한국승강기안전공단

표준화 대통합

26년 제 2차 표준화 반영완료
마지막 수정 : 26. 7. 6.

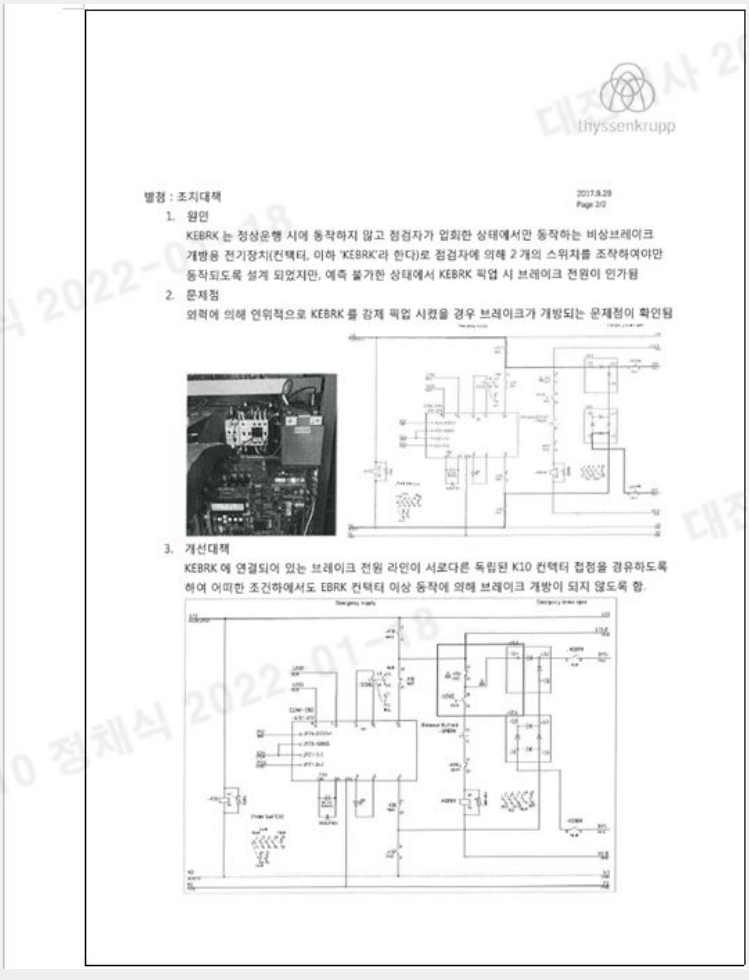
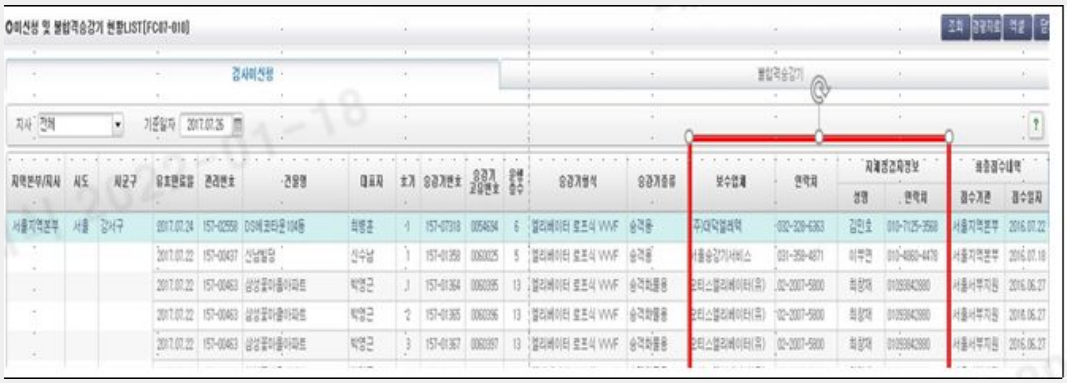
당사에서 생산하는 제어반 T51 은 승강기 안전검사기준 별표 1 2.4.2 의 전자-기계 브레이크의 전기회로는 1 개의 전기장치 고장에 의해 엘리베이터가 운행될 수 없도록 2 개 이상의 독립된 전기장치에 의해 차단되도록 설계가 되어 있습니다. 다만, 정상운행이 아닌 점검자에 의해 수행되는 비상운전 시에만 작동되는 1 개의 전기장치(이하 'KBERK'라고 함)로 인해 정상운행 시 브레이크 전원이 안가되지 않도록 대책을 수립하였고 이에 근거한 조치 계획을 보내 드립니다.

1. 원인
   KEBRK 는 정상운행 시에 동작하지 않고 점검자가 업회한 상태에서만 동작하는 비상브레이크 개방용 전기장치(컨택터, 이하 'KEBRK'라 한다)로 점검자에 의해 2 개의 스위치를 조작하여야만 동작되도록 설계 되었지만, 예측 불가한 상태에서 KEBRK 픽업 시 브레이크 전원이 인가됨

2. 문제점
   외력에 의해 인위적으로 KEBRK 를 강제 픽업 시켰을 경우 브레이크가 개방되는 문제점이 확인됨

1. 대책
   KEBRK 접점으로 연결된 브레이크 전원 앞 단에 서로다른 독립된 K10 컨택터 접점을 경유하도록 설계 변경하여 컨택터 이상 발생시 브레이크 개방이 안 되도록 변경함

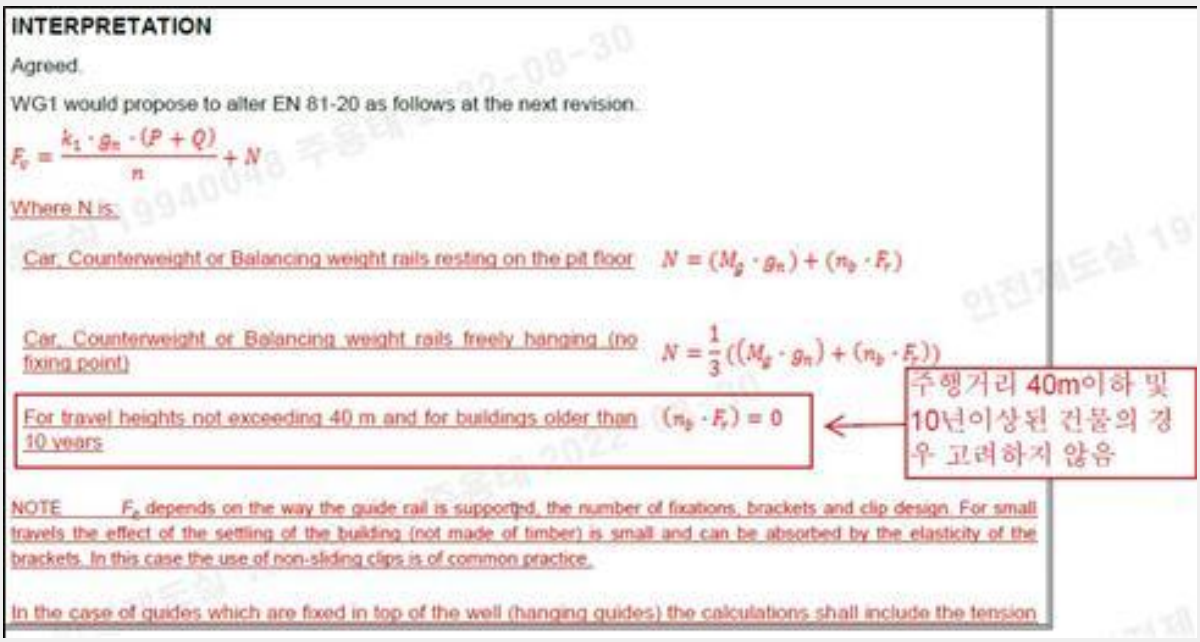
12	에이프런과 벽까지 수평거리 측정 방법
이슈 사항	**[주요내용]** 카 하부 에이프런 하단부 절곡부 뒤 부분에서 승강로 벽까지 수평거리를 측정하여 0.15m 초과. **[질의내용]** 에이프런에서 승강로벽까지 수평 거리를 측정하는 방법에 대하여 문의 드립니다.
의견	❍ 아래 그림에 따라 측정되므로 참고하시기 바랍니다.
비고	❍「승강기안전부품 안전기준 및 승강기 안전기준」[별표22] **6.5.3.1** 승강로 내측과 카 문턱, 카 문틀 또는 카문의 닫히는 모서리 사이의 수평거리는 승강로 전체 높이에 걸쳐 0.15 m 이하이어야 한다.(그림 3 참조)  **그림 3. 카와 카 출입구를 마주하는 벽사이의 틈새**

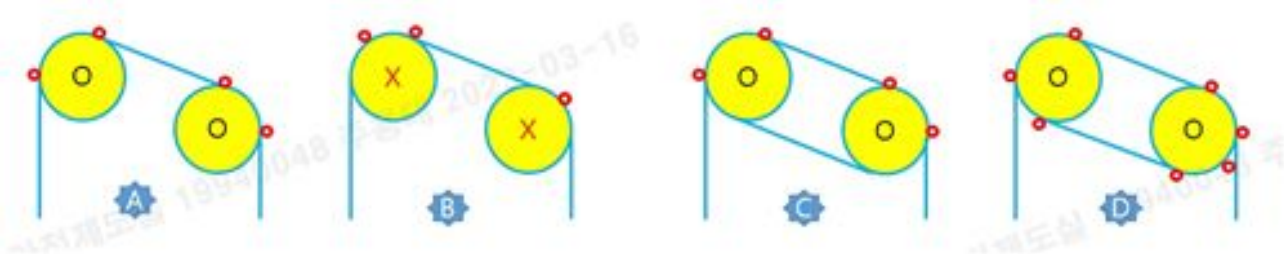
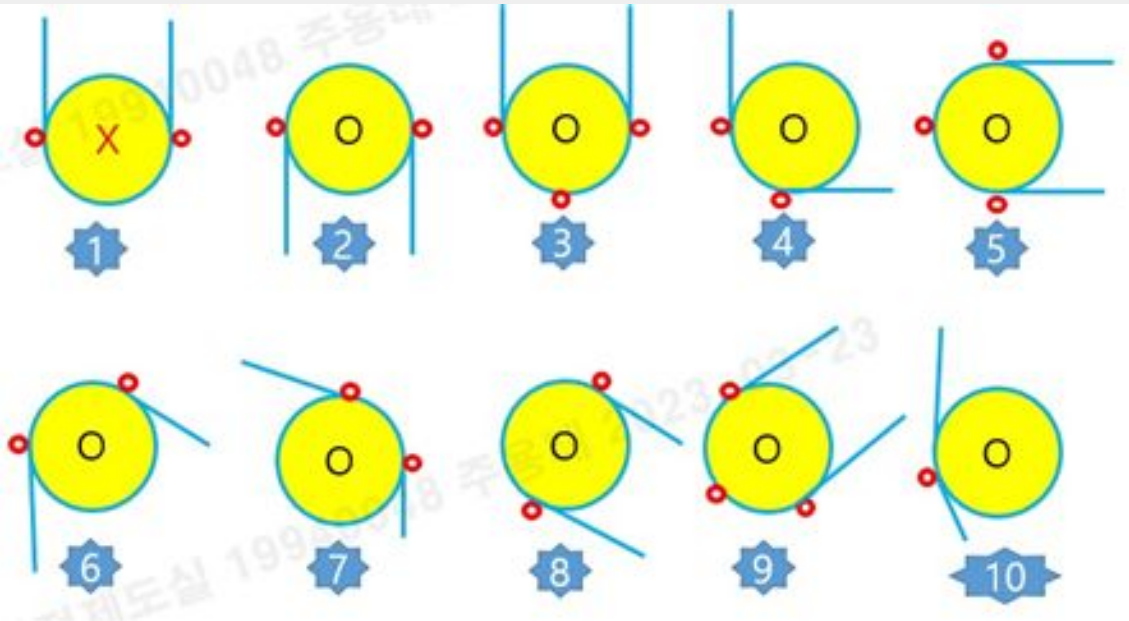
7	소방구조/피난용 엘리베이터의 승강로 제연설비 관련 안전조치_추가
이슈 사항	**[제안배경(문제점 등)]**소방용 엘리베이터의 승강로 제연설비 설치가 승강기의 구조에 맞도록 설치되지 않는 경우 제연장치 동작 시 이동케이블이 압력에 의해 흔들리며 승강로 내 또는 카의 돌출물에 걸려 승강기가 운행하면서 이동케이블이 손상을 입어 정지하는 현상이 발생. 소방용 엘리베이터의 제연설비가 승강로 가압방식으로 적용되는 경우 엘리베이터 승강로 도면에 지정된 위치이외에 덕트 및 연기 출구등이 설치된 경우 설치검사 시 불합격 처리라는 내용을 고지. 4. 관련근거(참조 기준 등) - 유첨 파일참조(가압설비 제작업체 자료)
협의체 회의 결과	**◆ 제연설비의 구성 : 제연수평덕트 + 제연차압댐퍼**  <그림1. 제연수평덕트 연결부> <그림2. 제연차압댐퍼>

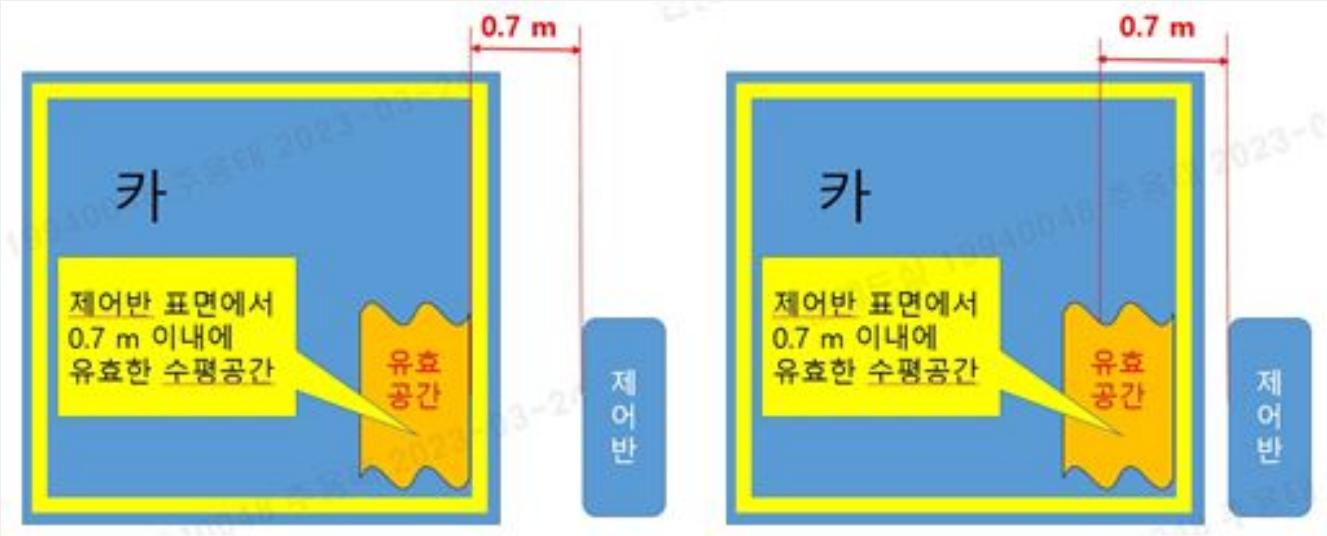
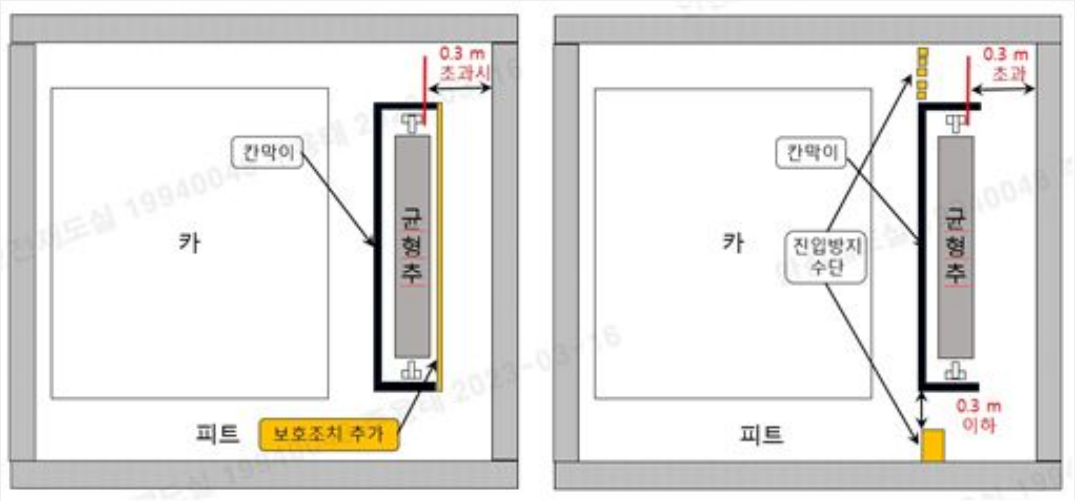
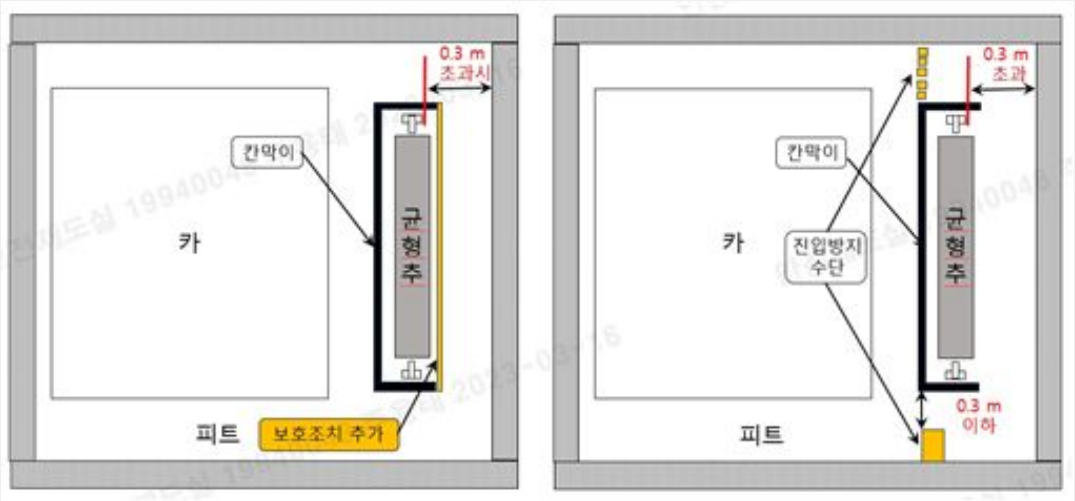
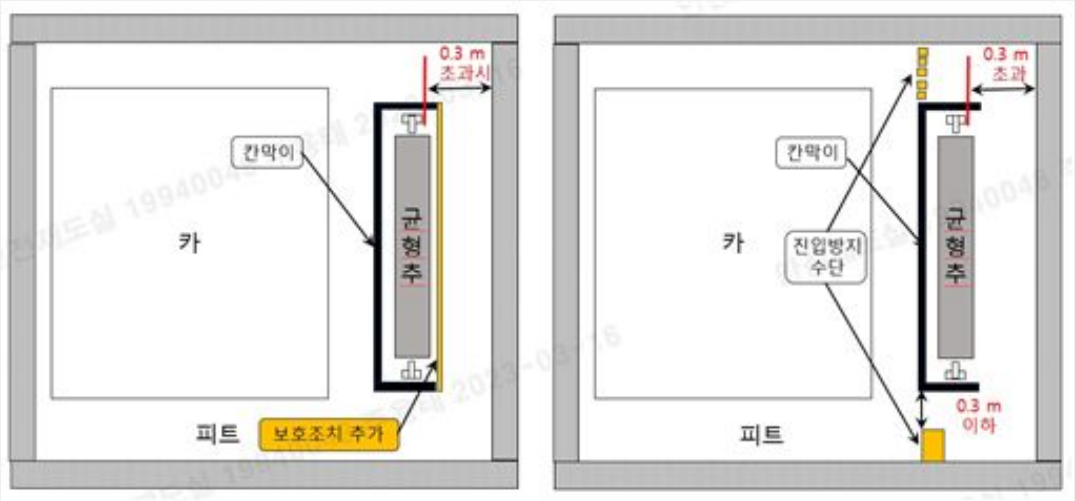
1	**차기 표준화 회의 시 재-협의)** **카 지붕 작업공간에서의 제어반 및 구동기 위치**
이슈 사항	**[제안배경(문제점 등)]** 카 내부 또는 카 지붕 등 다양한 작업공간에서 작업자의 안전을 확보할 수 있는 구동기와 제어반의 위치에 대한 세부 규정 필요
관련 법령/ 고시	**◆「승강기안전부품 안전기준 및 승강기 안전기준」[별표 22] 엘리베이터 안전기준** **6.2.1** 승강로, 기계실・기계류 공간, 풀리실 및 관련 작업구역은 접근이 가능해야 한다. 카 내부를 제외하고 관계자만이 접근할 수 있게 해야 한다.(부속서 Ⅴ 참조) **6.2.5** 사람이 기계실·기계류 공간 및 풀리실에 안전하게 접근 및 출입할 수 있도록 계단 등의 통로가 있어야 하며, 통로는 계단의 설치를 우선으로 한다. **6.3.2** 출입문, 비상문 및 점검문의 치수는 다음과 같아야 한다. 다만, 라)의 경우에는 문을 통해 필요한 유지관리 업무를 수행하는데 충분한 크기이어야 한다. (이하생략) **6.5.7.3** 카 지붕 또는 카 지붕의 설비 위에 어떤 하나의 연속되는 구역이 유효 면적 0.12 ㎡ 이상이고 가장 작은 변의 길이가 0.25 m 이상인 경우, 그 구역은 사람이 서 있을 수 있는 장소로 본다. 카가 6.5.6.1에 따른 최고 위치에 있을 때, 그 구역 위로 승강로 천장의 가장 낮은 부분(천장 아래에 있는 빔과 부품을 포함) 사이의 수직 틈새는 6.5.7.1에 따른 관련 피난 공간의 높이 이상이어야 한다. **6.6.4.2 승강로 내부 작업구역의 치수** 6.6.4.2.1 작업구역은 승강로 내부 설비의 작업이 쉽고 안전하도록 다음과 같이 충분한 크기이어야 한다. 특히, 작업구역의 유효 높이는 2.1 m 이상이어야 하고, 유효 수평공간은 다음과 같아야 한다. 가) **제어반 및 캐비닛 전면의 유효 수평공간** 은 다음과 같아야 한다. 1) **깊이는 외함 표면에서 측정하여 0.7 m 이상**이어야 한다. 2) 폭은 다음 구분에 따른 수치 이상이어야 한다. - **제어반 폭이 0.5 m 미만인 경우: 0.5 m** - **제어반 폭이 0.5 m 이상인 경우: 제어반 폭** 나) 움직이는 부품의 점검 및 유지관리 업무 수행이 필요한 곳에 **0.5 m × 0.6 m 이상의 작업구역**이 있어야 한다.

1	차기 표준화 회의 시 재-협의) **카 지붕 작업공간에서의 제어반 및 구동기 위치**
이슈 사항	**[제안배경(문제점 등)]** 카 내부 또는 카 지붕 등 다양한 작업공간에서 작업자의 안전을 확보할 수 있는 구동기와 제어반의 위치에 대한 세부 규정 필요
검토 의견	**[검사방법 표준화]** **[카 상부 작업구역에서의 구동기 등의 높이]** 1. 카의 위험한 움직임을 기계적인 장치에 의해 보호된 상태에서, **유효한 작업구역의 높이는 2.1 m 이상** **2.** 구동기, 과속조절기(후크 등은 제외)등의 상부가 **유효한 작업구역 높이 2.1 m를 초과**하는 경우, **가) 제조사는 유지관리에 위험이 없도록 별도의 점검 방법을 제시** - 다만, 휴대용 사다리 등의 사용은 불가 **나) 카 천정보다 작업구역을 높게 설치 한다면** - 작업구역(0.5 m × 0.6 m 이상)은 어떤 위치에서라도 0.2 m×0.2 m 의 면적에 1,000 N으로 각각 계산된 두사람의 무게를 영구적인 변형 없이 견딜수 있어야 한다 - 보호난간이 있어야 하며, 작업구역의 바닥에서 보호난간의 높이를 측정 - 카 상부의 서 있을 수 있는 공간에서 작업구역으로 진입이 가능한 경우의 높이차는 0.5 m 이하

1	차기 표준화 회의 시 재-협의) 카 지붕 작업공간에서의 제어반 및 구동기 위치
이슈 사항	**[제안배경(문제점 등)]** 카 내부 또는 카 지붕 등 다양한 작업공간에서 작업자의 안전을 확보할 수 있는 구동기와 제어반의 위치에 대한 세부 규정 필요
검토 의견	**[검사방법 표준화]** **[카 상부에서 제어반 까지의 거리]** 1. 제어반 및 캐비닛 전면에서 **유지·관리 등의 작업이 가능한 유효한 작업 공간의 깊이**는 외함 표면에서 측정하여 0.7 m 이상이어야 한다. 2. **제어반과 카가 이격되어 유효하지 않는 공간이 발생되는 경우,** **카 상부 보호난간 내측이 포함되는 유효한 작업공간이 0.7 m 이상이어야 한다**

1	**차기 표준화 회의 시 재-협의)** **카 지붕 작업공간에서의 제어반 및 구동기 위치**
이슈 사항	**[제안배경(문제점 등)]** 카 내부 또는 카 지붕 등 다양한 작업공간에서 작업자의 안전을 확보할 수 있는 구동기와 제어반의 위치에 대한 세부 규정 필요
협의 체 의견	**[제조사 의견]** **[카 상부 작업구역에서의 구동기 등의 높이]** 1) 카 상부 작업구역에서 구동기 등을 점검하기 위해 카 상부에서 점검운전(수동 운전)으로 균형추측 완충기가 완전히 압축되기 전까지 카를 상승시킬 수 있으며, 이를 경우 카 상부 작업구역에서 승강로 천장까지의 유효 높이가 2.1m 이상 확보되도록 카 상부 쪽에 리미트 스위치를 추가 설치 2) 카 지붕(TOP BEAM 등)에 권상기 유지/보수 작업용 발판 (고정식, 접이식, 이동식) 설치, - 보호 난간 높이는 작업용 발판에서 기준에 따라 0.7m이상 또는 1.1m이상 - 카 지붕 끝단~승강로 벽까지 거리 > 300mm 인 승강로 벽쪽은 승강로 오버헤드 부(카 지붕 윗부분)에 Screen Wall 설치 3) 작업구역의 유효높이: 1.8 m (유럽, 미국 사례 참조) - 1.8 m 조건 > 카가 점검운전으로 최대로 올라갔을 때 (Final sw 동작 시) > 카 지붕과 승강로 천장 사이의 최소 수직거리 4) 작업구역의 유효 높이는 2.1m 이상이어야 한다는 기준에 만족하기 때문에, 구동기 하부까지의 높이를 2.1m 이상으로 적용. **[카 상부에서 제어반 까지의 거리]** 1) 유효면적 0.12㎡ 이상이고 가장 작은 변의 길이가 0.25m 이상인 작업구역이 있는 안전난간대 안쪽에서 제어반 외함 뒷면까지는 0.7m 이하로 한다. 2) 0.7 m 기준 가능
비고	각 제조사 설계 관련 자료를 확인하여 차기 표준화에서 다시 협의

<검토 결과>

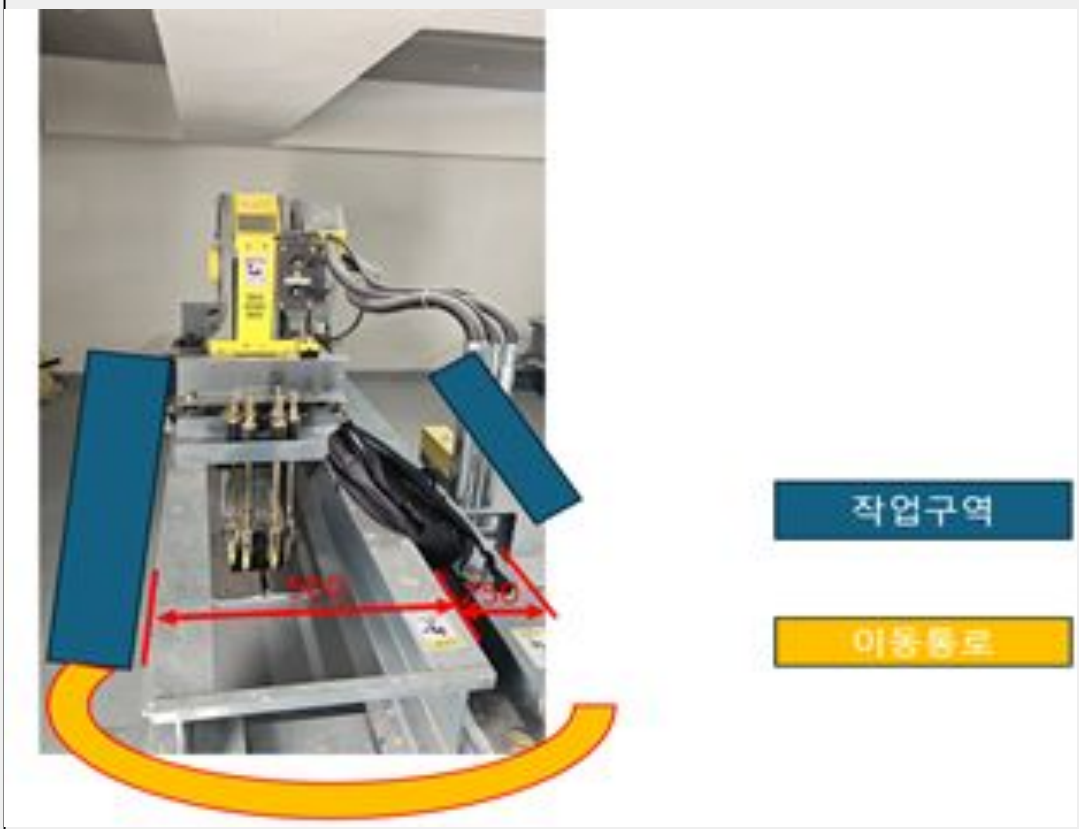
승강장에 승강기의 과부하상태 표시까지 요구되지 않으며, **카 내에 과부하상태가 표시**되는 경우 안전기준에 **적합함**
